INFORME TÉCNICO DE FISCALIZACIÓN AMBIENTAL

DFZ-2021-506-VIII-RCA

**49809 – Expediente
CANTERA FUNDO PALCO CHUPONAL**

Figura 3.

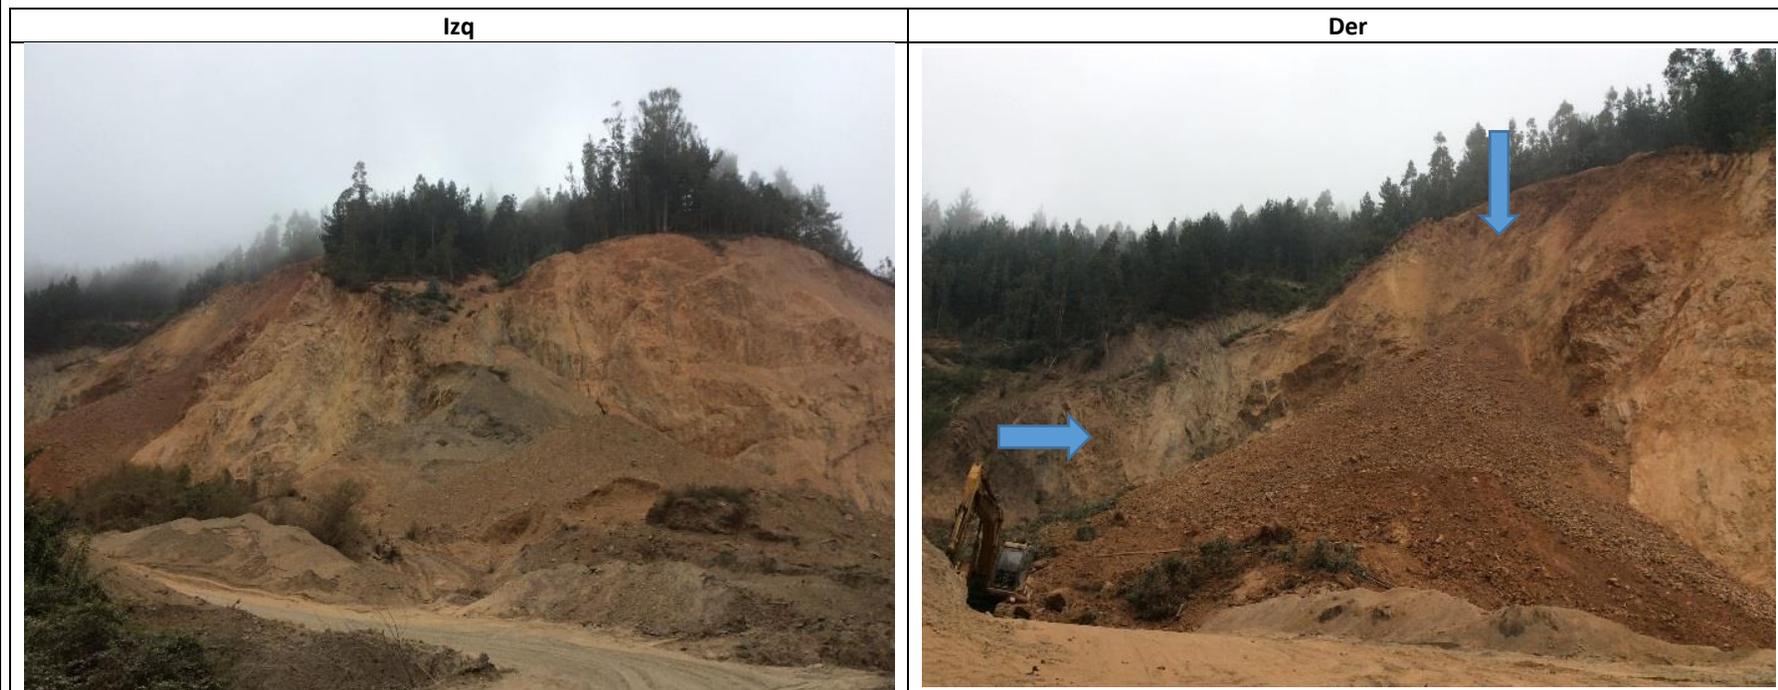
- El frente de trabajo presenta un cono de derrumbe (Figura 3), el cual al momento de la inspección ambiental aún se encuentra derrumbándose
- Esto implica un riesgo de seguridad por la posibilidad de caída de material sobre maquinaria (excavadora) y operario.
- Al momento de la inspección, se observa que no existe maquinaria en faena de traslado de material en el lugar, puesto que el camión tolva de trasladado interno se encuentra con desperfecto trabando la vía de acceso al frente de trabajo hacia cotas mayores.

Cabe informar que al momento de la inspección, también se observó los efectos de un derrumbe reciente desde el frente de trabajo, indicador de que no se conformaron terrazas estables, constituyendo el frente de trabajo como un sitio peligroso para los trabajadores del establecimiento.

Izq.: Detalle del talud del frente de trabajo. **No presenta terrazas conformadas.**

Der.: Detalle de derrumbe ocurrido el día anterior a la inspección, activa al momento de la inspección.

Respuesta: *Respecto a la programación de adecuación de terrazas y canales de agua se proyecta en un plazo acotado la construcción de los canales principales de evacuación de aguas lluvia, el sistema de decantación y la obra de descarga propuesta en la DIA con el fin de subsanar rápidamente el manejo de partículas de sólidos que pudiesen escurrir ante lluvias en la zona de proyecto.*

Posteriormente en paralelo se llevarán a cabo el perfilamiento del actual corte del cerro mediante 3 terrazas partiendo por la zona alta y finalizando en la parte baja del corte con sus respectivos fosos al pie de cada talud.

Figura 4.

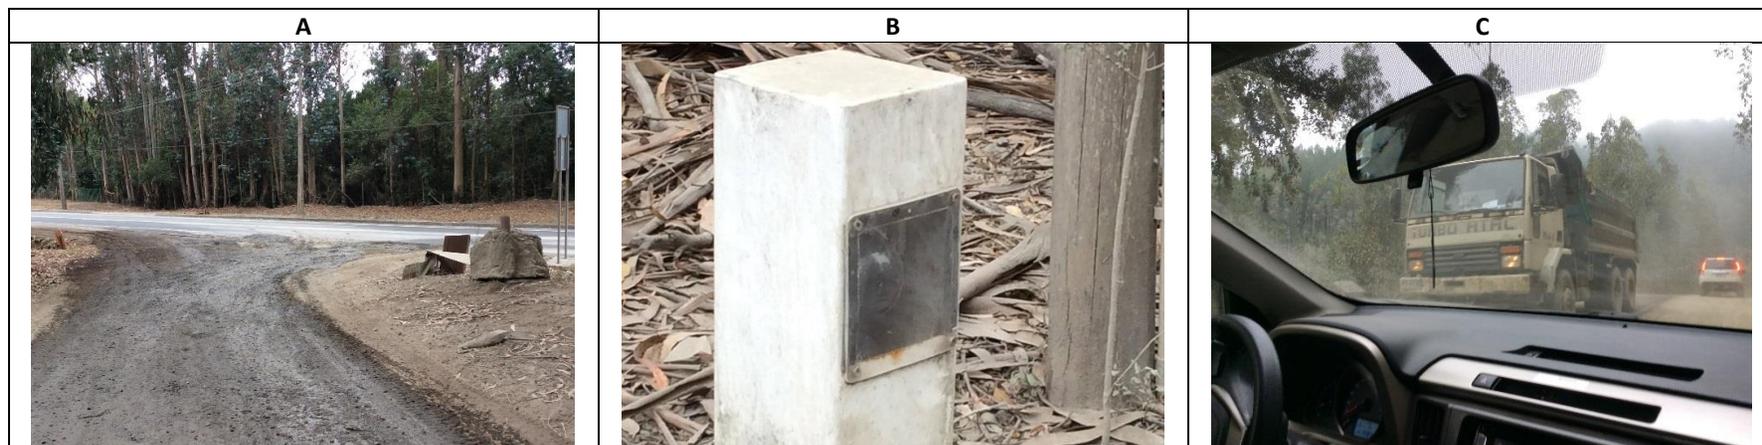
1. Inspección Ambiental a. Sector Acceso y Caseta de Acceso Los fiscalizadores observaron al momento de la inspección que el acceso desde la Ruta al camino de acceso a la planta de extracción, no se presenta construido ya que corresponde a un vía de estabilizado, sin pista de aceleración por ambas calzadas (Figura 4.A) por lo tanto con un acceso riesgoso desde el punto de vista vial. Esta configuración incompleta del acceso induce a los camiones cargados y sin carga deban hacer una maniobra riesgosa para ingresar o salir del camino de acceso hacia la ruta. A su vez se consultó sobre el registro de control y salida de camiones, a lo que se informó que: <ul style="list-style-type: none">- Se obtiene información escrita del conductor,- Se registra la patente y la hora.- A su vez el encargado informa que existe un registro fotográfico y de video de los camiones (Figura 4.B).

- la humectación se realizaba con camión aljibe y
- camiones tolva se encuentran transportando material proveniente de la extracción al momento de la inspección
- Al momento de la inspección, los fiscalizadores observaron que no existe el sistema de lavados de ruedas requerido, es decir este no se encuentra implementado, generando riesgos de accidente en el sector de acceso y salida con la Ruta 156, por acumulación de material suelto en el sector frente al acceso.

- No ha ejecutado la regularización del proyecto de acceso,
- No había iniciado los trámites de presentación del proyecto de acceso ante VIALIDAD BIOBIO,
- No presentaba el sistema de lavados de ruedas implementado,
- No contaba con el sistema de pesaje para registro de pesos por eje requerido.

- A:** Detalle del acceso desde RUTA 156 sin pista de aceleración.
- B:** Sistema de vigilancia y registro de camiones mediante cámara.
- C:** Tránsito de camión tolva cargado por caminos internos.

Respuesta: Se establece que está en proceso de ejecución del proyecto modificación de Acceso y salida a la Ruta 156. Se cuentan con topografía y se estima como fecha máxima de ingreso el 15 de junio del 2021 ante la dirección de vialidad.
